SCI DU MISTIGRI
ZI du BUISSON Sarrazin - 51450 BETHENY

Création de bâtiments de stockage
Chemin des pendants - 51450 BETHENY

PLAN BATIMENT D

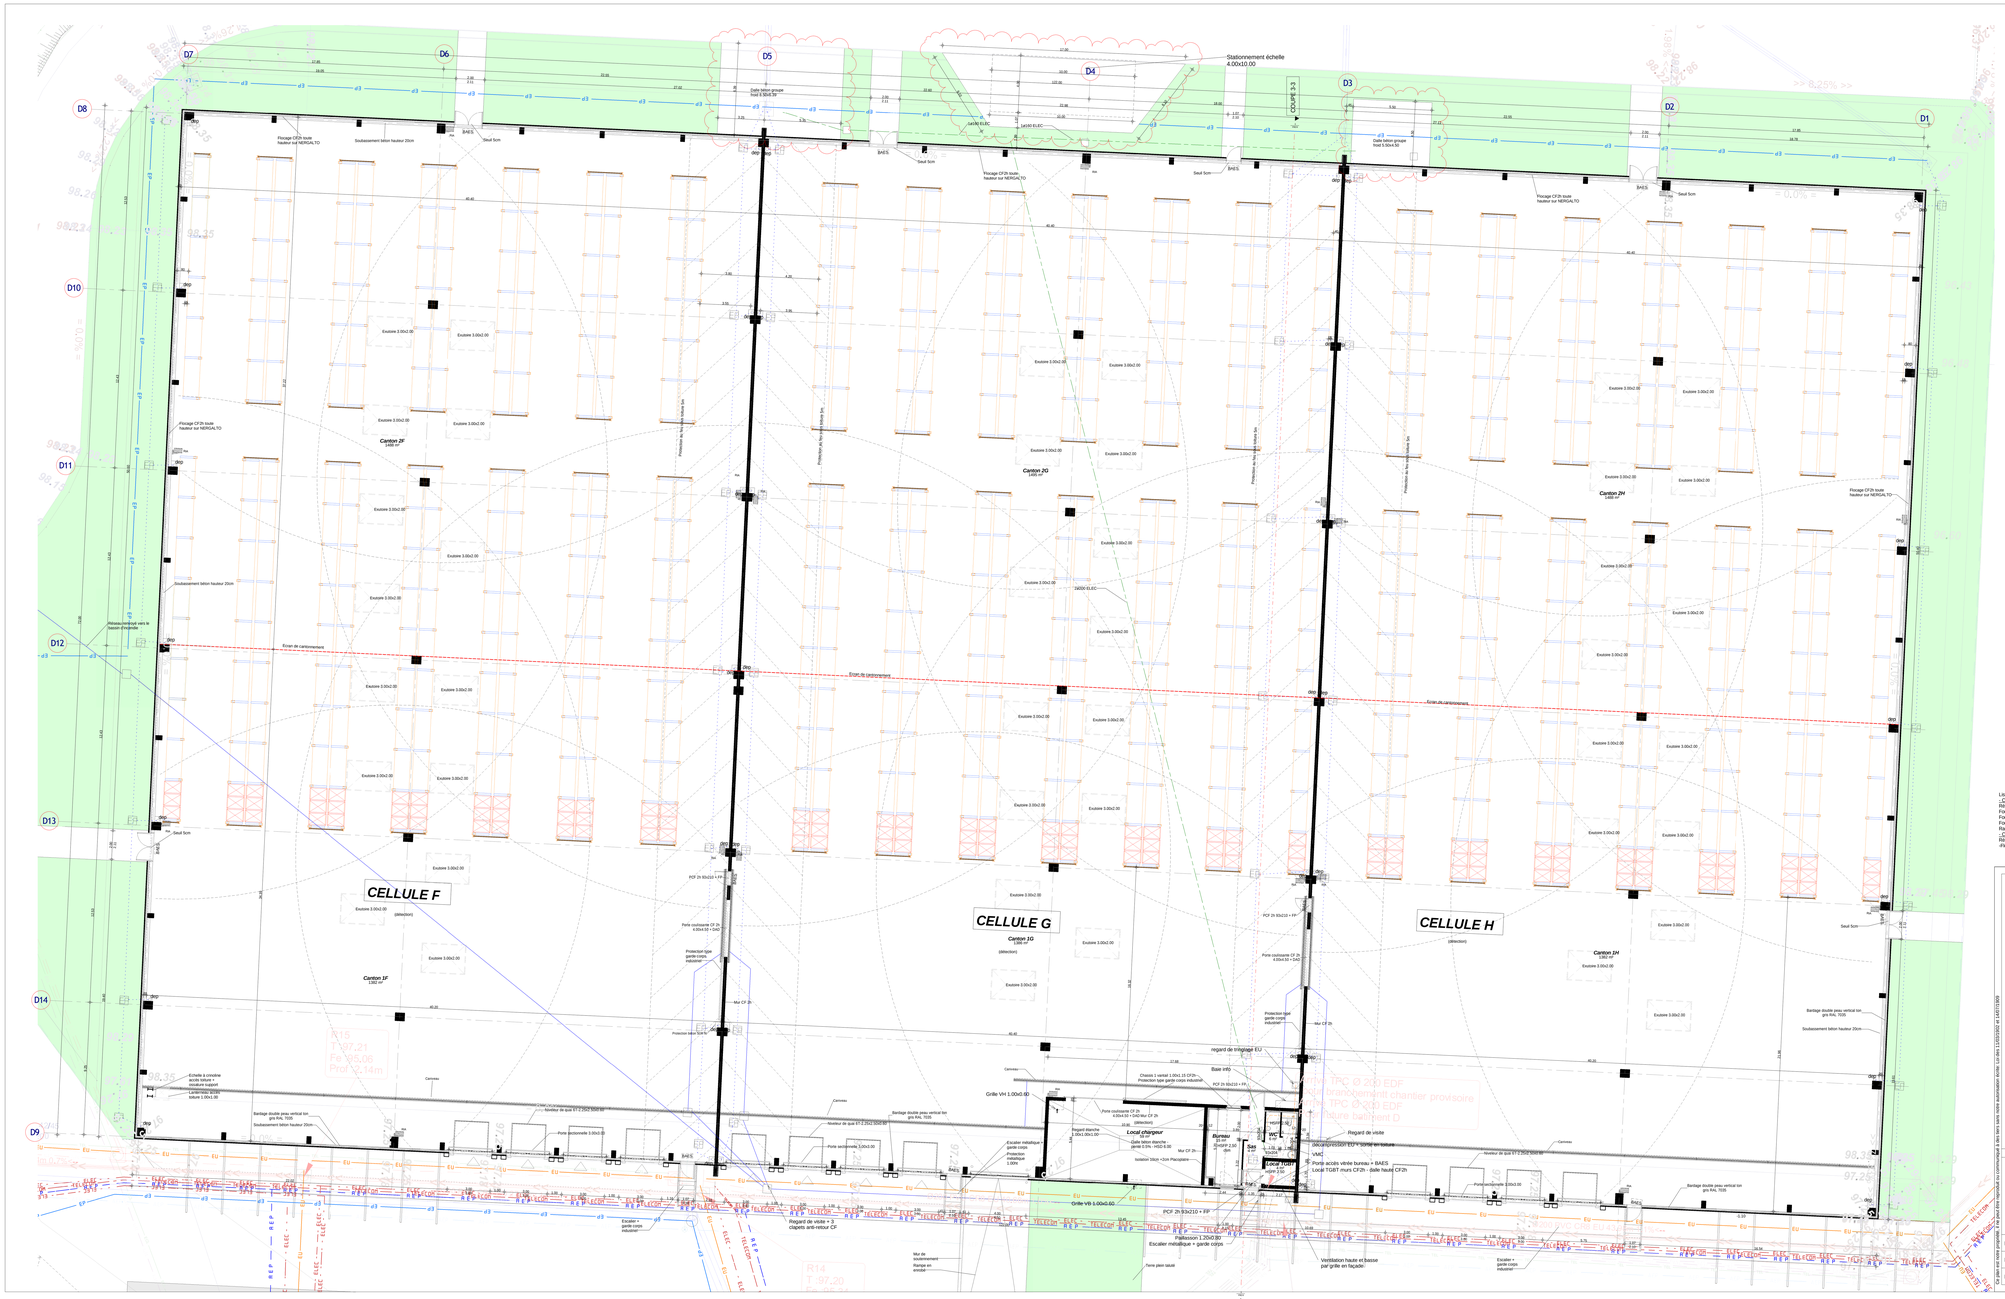
Liste des modifications:
- Création de cantonnes résistant au feu et passage chariot élévateur :
Fourniture et pose de rideau de lot DALLAGE
Fourniture, et pose de cantonnes au lot SERRURERIE, y compris raccordement sur attente au sol
Fourniture et pose de réseau en fonte au lot VRD
Fourniture et pose de regards étupiés de clapet anti retour CF au lot VRD
Raccordement sur le réseau EP à proximité au lot VRD
- Création de protection béton au droit des pieds de chute EP :
Fourniture et pose de protection béton au lot VRD
-Fixcage CF2h toute hauteur sur NERGALTO des files D7, D8 et D1

B	09/11/2018	modification que intérieur, modification accès cellule D, modification portes local charge
C	29/12/2018	Ajout cantonnes 3 grille + réseau
D	14/01/2020	Ajout stationnement échelle bâtiment D
